Anpassung Bebauungsplan Agrovision 2017

Planungsbericht

29. September 2017 - Öffentliche Auflage

Abb. 6: Bebauungsplan neu, Erschliessung Neue Steinermühle via Dorf.

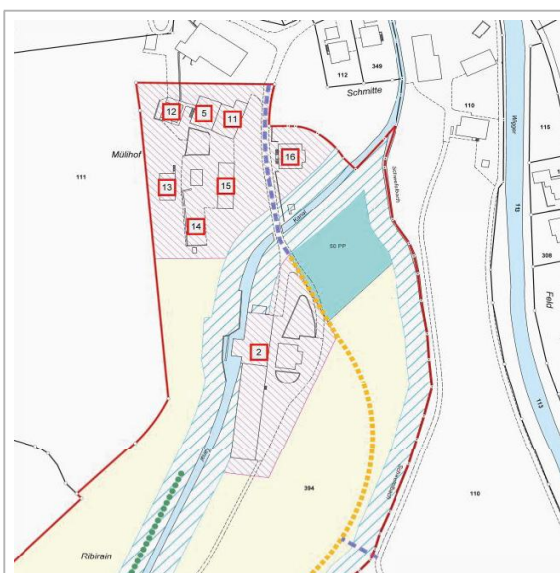
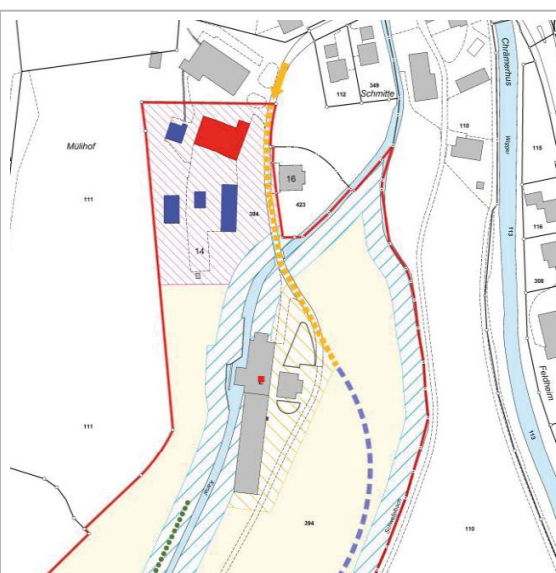
Gegenstand	<ul style="list-style-type: none"> - Änderung der Erschliessungssituation der Neuen Steinermühle. Anstelle der im rechtskräftigen Bebauungsplan Agrovision vorgesehenen internen Verbindungsstrasse von der Kantonsstrasse im Süden, soll der Gebäudekomplex über die bereits bestehende Strasse (Mühlestrasse) von Norden her erschlossen werden. Die interne Verbindungsstrasse führt im südlichen Bereich dementsprechend nur noch bis zum Baufeld Nr. 4. Die Verbindung zwischen der Agrovision und der ehemaligen Steinermühlen-Siedlung wird neu als «Verbindungsweg» eingezeichnet. - Die als Parkplatz vorgesehene Fläche östlich der Neuen Steinermühle wird aufgehoben und neu als Fläche für die Landwirtschaft bezeichnet. - Die Neue Steinermühle wird künftig nicht mehr im Bauinventar aufgeführt sein. Aus diesem Grund wird das Gebäude nicht mehr als schützenswertes, orientierendes Element im Bebauungsplan eingetragen. Die weiterhin denkmalgeschützte Turbinenanlage ist als Punktelement im Bebauungsplan enthalten. Gleichzeitig wird der «Umgebungsbereich» neu als «Platzbereich um Baugruppen» bezeichnet.

Gegenstand	<ul style="list-style-type: none"> - Der Grundsatz gem. Art. 9 und 11, dass alle Gebäude der Agrovision ab der Kantonsstrasse im Süden erschlossen werden müssen, wird um eine Ausnahme ergänzt. Neu soll die Neue Steiermühle ab Norden über das Dorf Alberswil und die Mühlestrasse erfolgen. Dies ist im Plan mit einem orangen Pfeil dargestellt. - Mit der Erschliessung der Neuen Steiermühle von Norden wird Art. 12 der rechtskräftigen Vorschriften obsolet. Stattdessen wird neu erwähnt, dass die im Plan eingetragenen, internen Verbindungsstrassen der Haupteerschliessung der einzelnen Gebäude dienen.
------------	--

Abb. 8: Bebauungsplan neu, Herrenhaus ausserhalb Bebauungsplan.

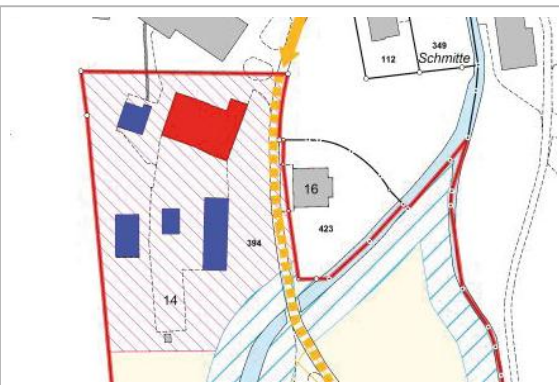
Gegenstand	Das «Herrenhaus» auf Parz. 423 soll aus dem Bebauungsplan entlassen und im Rahmen der Gesamtrevision der Ortsplanung der Kernzone zugeordnet werden.
------------	--

Abb. 10: Bebauungsplan neu, div. Anpassungen.

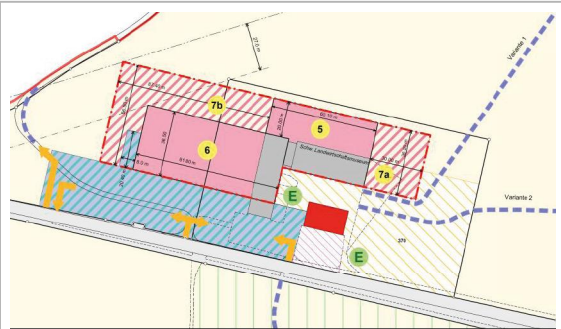
Gegenstand	<p>Komplette Überarbeitung des bestehenden Bebauungsplans im Bereich des Museums Burgrain, mit dem Ziel, eine Halle für den Verarbeitungs- und Logistikbetrieb «RegioFair Agrovision Zentralschweiz AG» westlich des Museums zu ermöglichen. Dieser verarbeitet und vertreibt Bio-Produkte aus der Region. Dazu wurden folgende Änderungen vorgenommen:</p> <ul style="list-style-type: none"> - Neues Baufeld für die Verarbeitungs- und Logistikhalle (Nr. 6) westlich des Museums. Das neue Baufeld schliesst die bestehende Halle des Agrarmuseums mit ein. Es ist vorgesehen, diese Halle zurückzubauen, um für die Errichtung der Verarbeitungs- und Logistikhalle die ganze Länge des Baubereichs ausnützen zu können. - Vergrößerung des Baubereichs 5 um die bestehende Halle des Museums. Zusätzlich wird das Baufeld an die Daten der amtlichen Vermessung angepasst, was das Baufeld um rund 20 cm verbreitert. Es handelt sich dabei um eine technische Bereinigung des Plans. - Erweiterungsflächen um die Baufelder. Die Erweiterungsfläche 7a dient einer künftigen Erweiterung des Museums oder des Verarbeitungs- und Logistikbetriebs, der Bereich 7b einer langfristigen Vergrößerung der Verarbeitungs- und Logistikhalle. Gleichzeitig wird der Verbindungsweg aussen am Baufeld vorbeigeführt. - Neuer Logistik-, Parkierungs- und Erschliessungsbereich im Aussenraum der Verarbeitungs- und Logistikhalle. Ausserdem wird die Erschliessung ab der Kantonsstrasse neu geregelt. - Der Bereich der Parkierung westlich des Museums wird verkleinert und neu in den Bereich «Parkierung oder Erschliessung des Verarbeitungs- und Logistikbetriebs» integriert.

- Anpassung der Fläche für die Landwirtschaft sowie der Platzbereich um die Baugruppe an die neuen Baubereiche. Entfernung der im rechtsgültigen Bebauungsplan eingetragenen Randbepflanzung westlich des Museums, wo die neue Halle geplant ist.
- Technische Bereinigung: Anpassung an die Daten der amtlichen Vermessung.

Abb. 12: Bebauungsplan neu, Kulturdenkmäler gem. kant. Bauinventar.

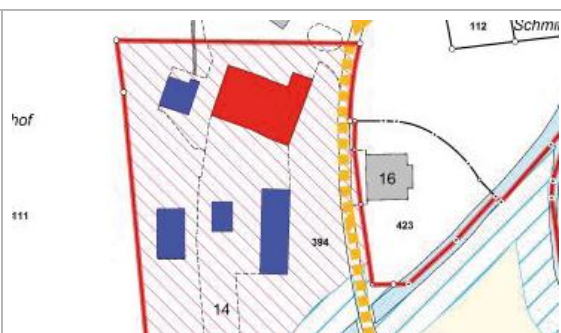
Gegenstand	Im Rahmen der Gesamtrevision der Ortsplanung werden sowohl der Zonenplan als auch das Bau- und Zonenreglement der Gemeinde Alberswil angepasst. Mit der Überarbeitung des Bebauungsplans Agrovision wird dieser bereits an die künftig geltende Nutzungsplanung angepasst. Dazu werden im Bebauungsplan analog zum Zonenplan die Kulturdenkmäler gem. kantonalem Bauinventar anstelle der Kulturobjekte eingetragen. Sie gelten als orientierende Elemente.
------------	---
